## 유원아파트 리모델링 계획안의 문제점

리모델링추진위 측에서 소유자분들의 동의를 받기 위해 제시한 설계안과 동의안내서 상의 연면적, 사업수지 및 조합원 분담금 자료가 현실성이 없는 과장된 내용으로, 아래 각 항목별로 정리하여 보았습니다.

▶ 101동 4호라인 /5호라인 코너부위 별동 건축

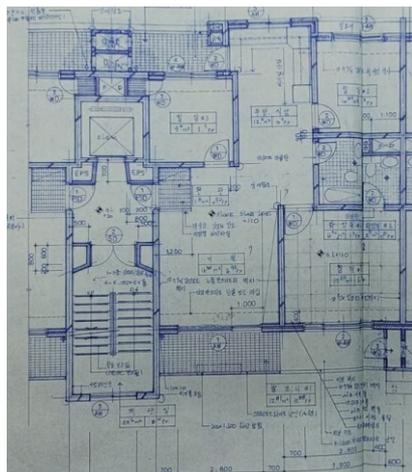
- ▷ 1층 주출입구가 단지 후면에 위치하고, 지하층의 출입구 동선이 조잡해짐 (다른동의 출입구에 비해 출입동선 구현이 매우 열악해짐).
- ▷ 지상층 소방차량 동선 및 이사차량 동선등의 구현이 어려움.

101동 후면부에 별동을 배치하였으나 1층에서의 진입 동선과 지하층에서의 진입동선이 조악해짐.

▶ 각동별 세대 출입구앞 수직 내력벽(거실용)위치 문제

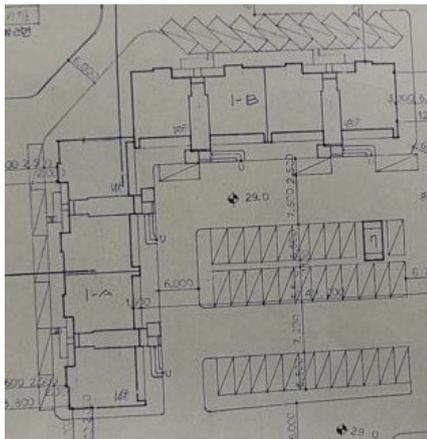
- ▷ 계단실 앞 거실용 내력벽의 설치 위치가 주 현관 앞 출구를 양분하게 계획되어 1층 및 지하층의 출입이 불편 해지며 출입 동선 조악해지는 문제가 발생 함.
- ▷ 기존의 유원아파트가 2-Bay로 계획되어 수평 증축시 발코니 면적이 3~4-Bay 평면에 비해 상대적으로 실 사용면적 손실등 태생적인 한계를 갖고 있음.

기존 각세대 주출입구 앞에 수평증축을 위한 구조벽이 설치되므로 1층 주출입구가 반분되며, 지하층 에서도 구조벽으로 인해 진출입이 불편할수 있음.
